ERRATUM

Headphone correction notes: there have printing mistake about headphone function in the manual. Please kindly note the headphone is not available on front panel. The correct design is following.

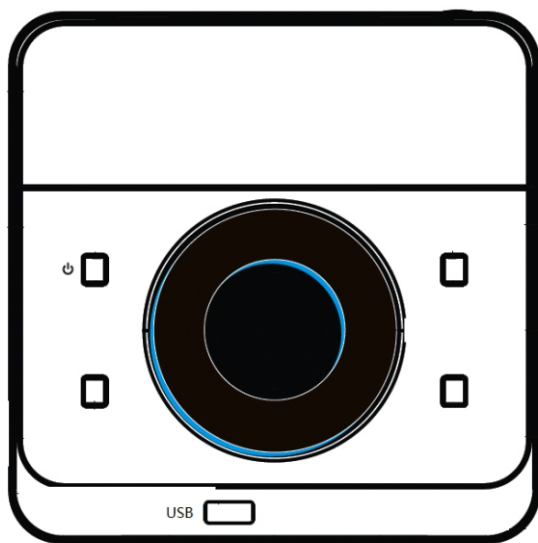
Sprostowanie dotyczące wyjścia słuchawkowego: w instrukcji obsługi występuje błąd dotyczący informacji o wyjściu słuchawkowym. Uprzejmie informujemy, że wyjście słuchawkowe nie jest dostępne na panelu przednim. Poniżej prezentujemy prawidłowy projekt urządzenia.
